Richiesta di Verifica di assoggettabilità a VIA ai sensi del D.Lgs. 152-06 pt.7 lett.z.b) All.IV D.Lgs 152/2006 e smi.  
 Progetto per l'autorizzazione di un impianto di messa in riserva e trattamento dei rifiuti inerti non pericolosi ai sensi degli artt. 214 e 216 del D.Lgs. 152/06 e s.m.ei..

<b>TITOLO DELLA TAVOLA</b>  - OSSERVAZIONI al Giudizio n. 3228 del 10.09.2020	<b>Elaborato N°</b>  <b>R. A</b> quater
--	---

In relazione al Giudizio n. 3228 del 10/09/2020, relativo alla pratica V.A., Prot n. 044599 del 12/02/2019 codice pratica 19/44599, la Frani Calcestruzzi s.r.l. presenta le seguenti integrazioni al Giudizio di rinvio relativo alla riunione del Comitato Tecnico VIA del 10/09/2020:

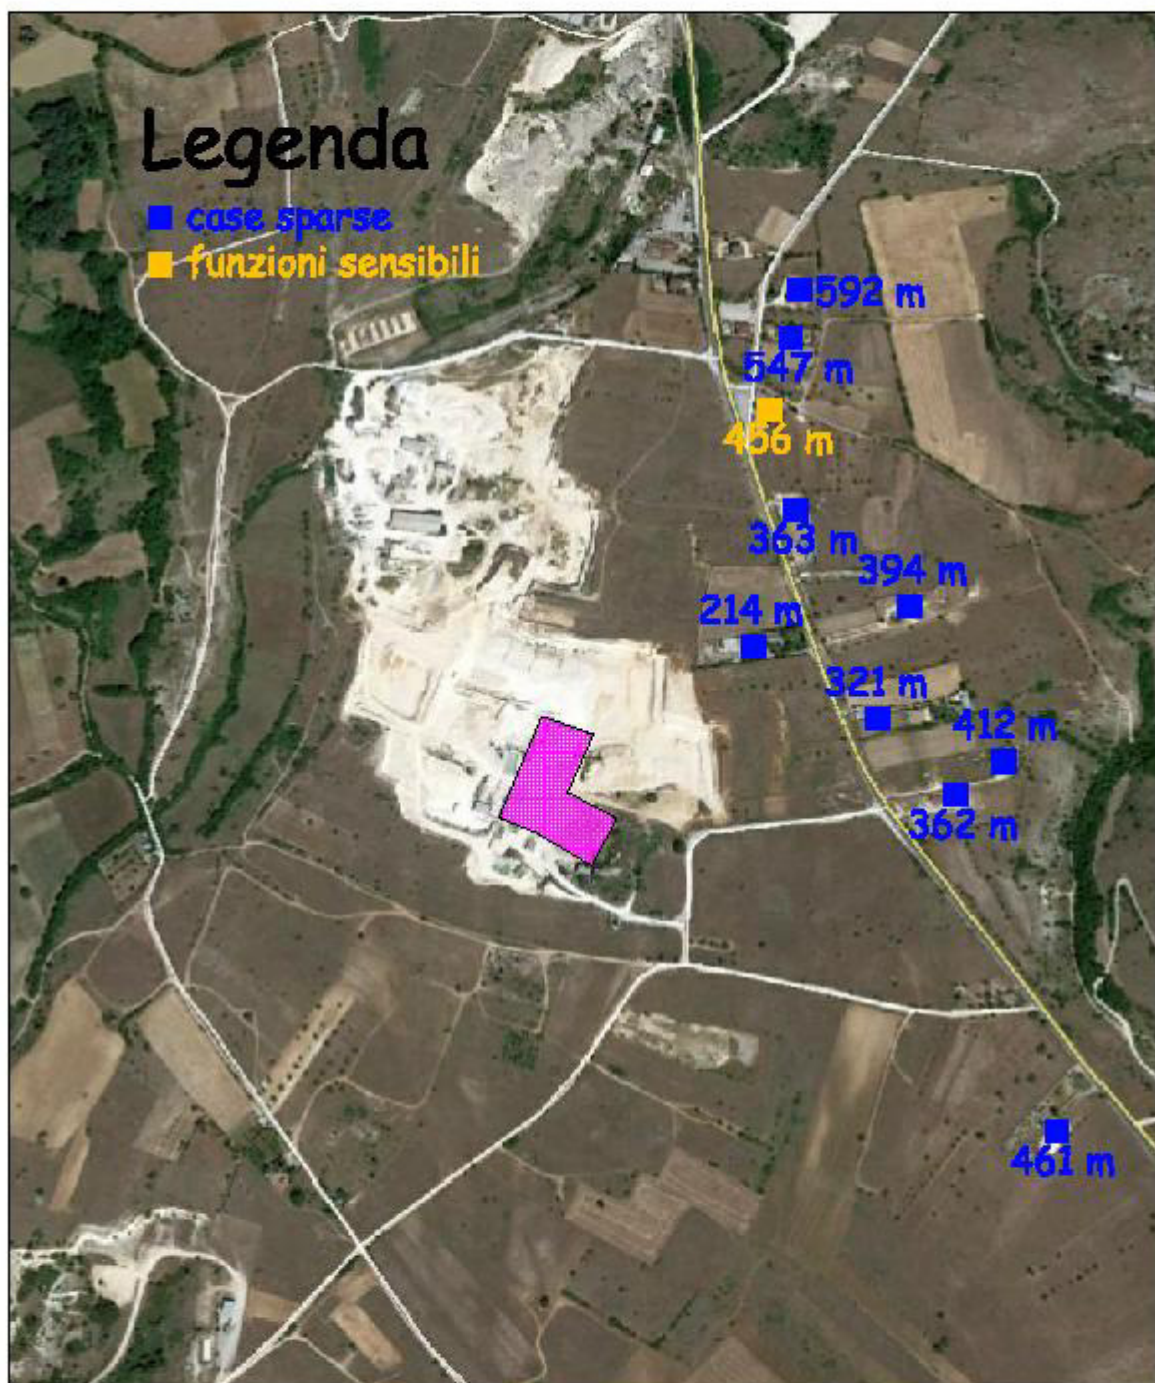
- 3) L'azienda non ha riproposto in modo puntuale il calcolo delle distanze dal confine. Secondo il PRGR la distanza da case sparse può essere anche inferiore a 100 m mentre da funzioni sensibili deve essere di almeno 200 m. L'area di impianto non è recintata, quindi continua a non essere chiaro come vengono prese le distanze. Essendo il progetto proposto integrato con l'attività di cava, le distanze vanno calcolate dal confine di quest'ultima.*

Analisi puntuale delle distanze dal confine dell'area dell'impianto di trattamento dei rifiuti inerti. Unica funzione sensibile a distanza di 456 metri è la Chiesa di Santa Lucia di Castelnuovo. La casa sparsa più vicina risulta a una distanza di 214 m. Risulta soddisfatto il criterio previsto dal PRGR per stessa ammissione del Comitato VIA: "la distanza da case sparse può essere anche inferiore a 100 m mentre da funzioni sensibili deve essere di almeno 200 m".
